对矿区水文地质条件应进行仔细分析与综合研究

地质部全国储量委员会 王喜恩

近几个月来,全国矿产储量委员会共审批了三十多份矿产储量报告。在这些报告中大部分对矿区水文地质条件能够做出比较正确的评价,提供了开采设计所必需的水文地质资料。但是,其中也有一些报告,水文地质资料很不完备,对矿区水文地质条件的评价具有很大的片面性。这些报告在审批之后还须要补充一定的工作;甚至有个别的报告由于对矿区水文地质条件了解和研究很不够,影响了报告的及时批准。这些就说明,目前我国的矿区的水文地质工作仍然是一个相当薄弱的环节。

图1. 泉头勘探区构造示意图

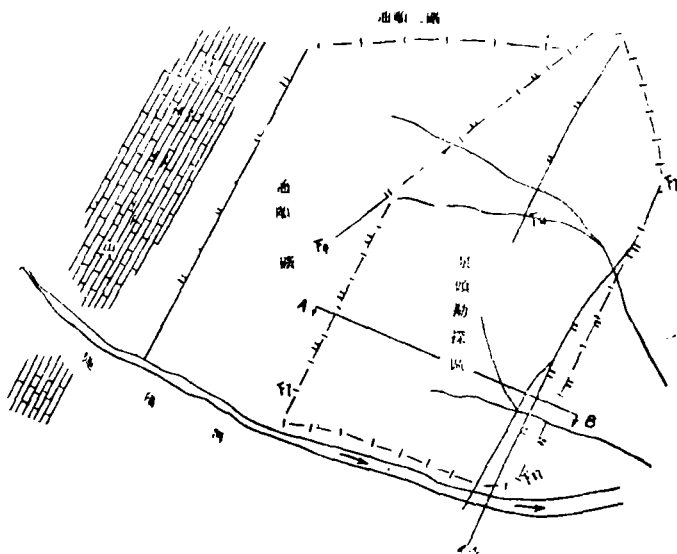
(二) 矿区内的主要的大断层的水文地质条件不清楚。

该区除对 F_7 断层做过一定的研究之外,对其他断层均没有进行研究。这些断层带是否能构成底板奥陶纪含水层及逢阳河对矿坑充水不能得出结论。

该报告的作者认为,这些断层带大部分在该区的边缘,在开采煤层时基岩不会穿过它,即使它与奥陶系灰岩喀斯特溶洞含水层的地下水有水力联系也不会基岩有突然涌水的威胁; F_{12} 断层带两侧的矿产储量均为 C_1 级,现有的水文地质资料可以满足 C_1 级储量的相应要求。因此就以为对这些断层带不进行研究是允许的。实际上虽然断层带在矿区边缘,在 C_1 级储量的块段内,但是

在详细勘探阶段必须搞清这些断层带的水文地质。因为,这些断层带牵涉到矿区地下水的补给来源问题;地下水的补给来源与矿区水文地

图3. 把地下水流入矿井的方向

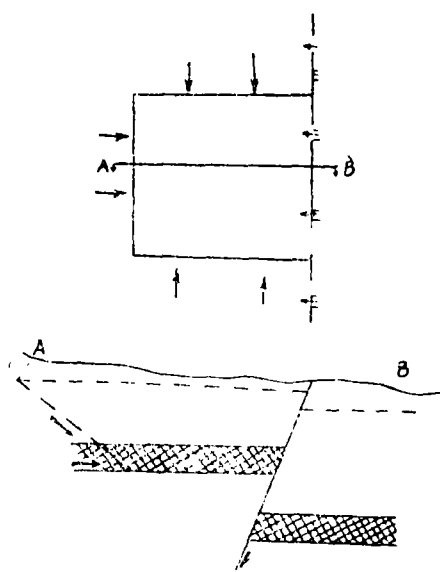
實工作的最終目的——并基預計涌水量的計算有直接的关系。如果断层帶是不透水的，則矿区地下水在断层帶这一方面不会得到增补。如图3所示。当計算开采系統預計涌水量时須將假定地下水从四周补給的計算結果乘以四分之三；反之，不但不把涌水量計算結果乘以任何系数，并由于在断层这一方面影响半徑縮得很少矿区紧接于补給区，則所計算的預計涌水量必須增大。断层帶是补給区与否，对水平坑道預計涌水量的計算，兩者之結果会相差更为悬殊，如断层帶是不透水的（如图4-1所示）則其涌水量为：
